Regione Piemonte
Provincia del Verbano Cusio Ossola
Comune di Formazza
Cava di serizzo BORT Sopra Foppiano

**PROGETTO DI VARIANTE DEL PIANO DI COLTIVAZIONE
PER LA RIPRESA DELL'ATTIVITA' ESTRATTIVA**
(Autorizzazione D.D. N. 77 del 03.12.2014 proroga
D.D. N. 1279 del 02/12/2019 scaduta in data 22.06.2022)

RELAZIONE TECNICO MINERARIA
RELAZIONE GEOLOGICO TECNICA
INTEGRAZIONE SPONTANEA

Verbale seconda seduta Conferenza di Servizi del 22/07/2025

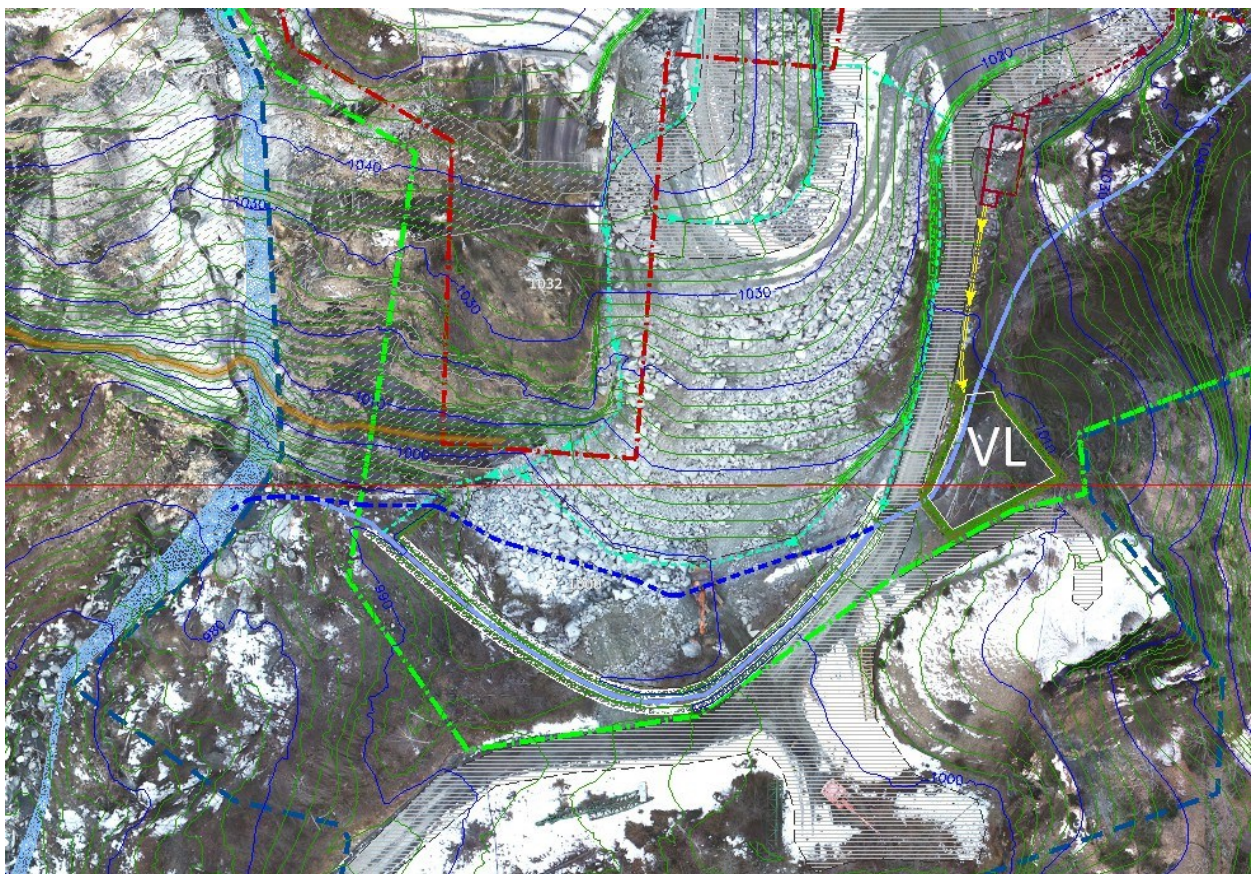
Sotto l'aspetto idraulico l'intervento in riduzione della coltivazione non comporta alcuna interferenza o modifica; tuttavia, a seguito delle indicazioni ricevute in corso di istruttoria si eseguono i seguenti tre interventi migliorativi del regime idraulico:

- viene prevista la realizzazione di una barriera in sponda destra dell'alveo, in prossimità del vertice SE del piazzale superiore tra q. 1050 m e q. 1070 m circa (zona di accesso del vecchio sentiero pedonale definitivamente dismesso e transennato) a protezione di eventuali esondazioni verso l'area estrattiva in corrispondenza di un tratto dell'alveo roccioso e scarsamente inciso che scorre a poco più di 10 m dal limite dell'area autorizzata;

- viene prevista a valle dell'area di cava, immediatamente prima dell'attraversamento della pista di accesso (guado attrezzato con tubo di sottopasso) a q. 996 m ca. la formazione di una vasca di laminazione per eventuali fenomeni di trasporto solido a protezione del versante inferiore, ormai recuperato ed estraneo rispetto al deflusso del Rio stesso. In via prudenziale si utilizza la naturale conca, di circa 220 mq di superficie, formata tra la pendice del versante, la pista di accesso alla cava e la pista di accesso al portale della galleria del metanodotto SNAM, già rivestita in massi di

cava sul lato della pista di accesso. Questa fossa, di forma planimetria trapezia, viene ripulita e rivestita in massi per un'altezza media di 2÷3 m circa anche sugli altri lati formando una vasca di laminazione di capacità pari ad oltre 600 mc;

- viene infine rettificato, ampliando il raggio di curvatura, il tratto conclusivo dell'alveo del Rio Pianezze che circonda alla base l'area di deposito degli sfridi immettendosi nel Rio Crorello, senza modificare l'attuale punto di confluenza, ormai stabilizzato e consolidato alla base dell'affioramento roccioso. Il nuovo tratto come rappresentato negli elaborati grafici è interamente rivestito (sponde e fondo alveo) in massi di cava per migliorare il deflusso ed eliminare fenomeni di erosione dell'accumulo di sfridi.
